감 사 위 원 회

시정·주의요구 및 통보

제 목 공원 내 투수블록 포장 설계 부적정

관 계 기 관 도봉구, 서울시설공단

〔그림 1〕 투수블록 포장 단면 비교표

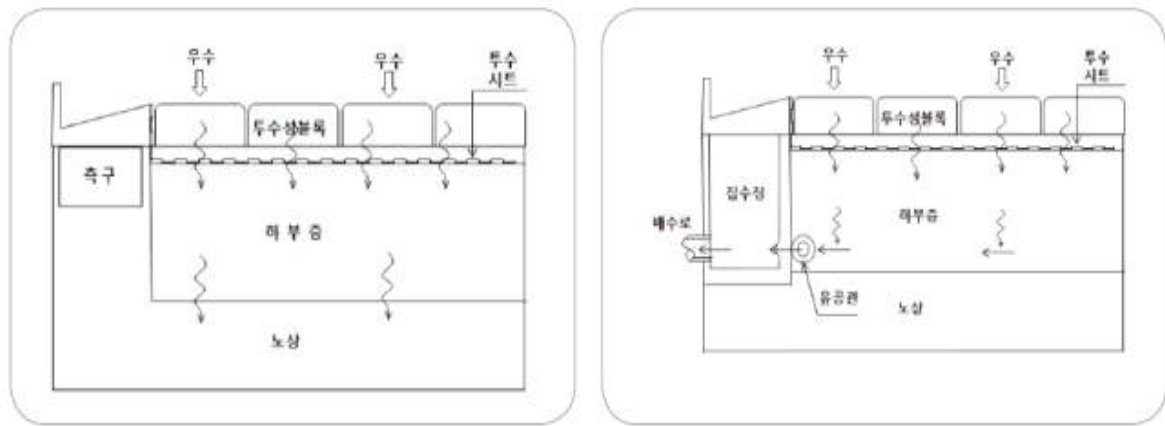
그런데도 설계자는 공원 내 보행로 총 면적 $3,299 \text{m}^2$ 를 투수블록 포장구조로 설계하면서 위 매뉴얼과 다르게 현장의 노상투수계수를 확인하여 투·배수시스템을 선정하거나 투수블록 포장 구조에서 규정하고 있는 설계 포장 구조, 투수기층 등의 입도기준 등을 따르지 않은 채 불투수성 포장구조(표1-②)로 임의 설계하였다.

그로 인해 당초 투수블록 포장을 계획하였음에도 위 매뉴얼에서 규정하고 있는 투수블록 포장 구조와 다르게 블록 80mm, 받침안정층 40mm, 압석기층 200mm로 설계(표1)하였고, 차량 진입이 허용되는 공간임에도 투수보조기층 300mm를 누락 설계하는 등 투수성능을 기대할 수 없는 구조로 설계되었다.

그리고 투수기층 골재의 입도는 빗물 침투 및 저장 공간을 제공해야 하므로 아래 (표2-①)와 같이 최대 40mm, 최소 2.5mm 크기의 입도가 되도록 설계하여야 하는데 매뉴얼과 다르게 최대 53mm, 최소 $75\mu\text{m}$ 크기(표1-②)로 임의 설계하였다.

이뿐만 아니라 설계자는 빗물로 인한 모래 유입·유출, 세립토사 상승 등으로 투수력을 저하시키거나 침하 유발 등을 막기 위한 목적으로 받침 안정층 하부 및 투수(보조)기층 하부에 각각 설치하여야 하는 ‘투수시트’(KS K 2630 토목용 부직포 섬유)를 누락 설계하는 등 부실하게 설계도서를 작성하였다. ※ 공사과정에서 시공자와 감리자는 ‘투수시트’ 설계 누락 사실을 확인하였으나 받침안정층 하부 투수시트만 설계변경하여 시공함.

① 앞으로 투수블록 포장을 하는 때에는 서울특별시 「보도공사 설계·시공 매뉴얼」에 따라 설계 및 시공하시기 바라며, 공원 내 일부 침하된 보행로의 노면에 대하여는 시공자 부담으로 보완 시공하시기 바랍니다. (시정)
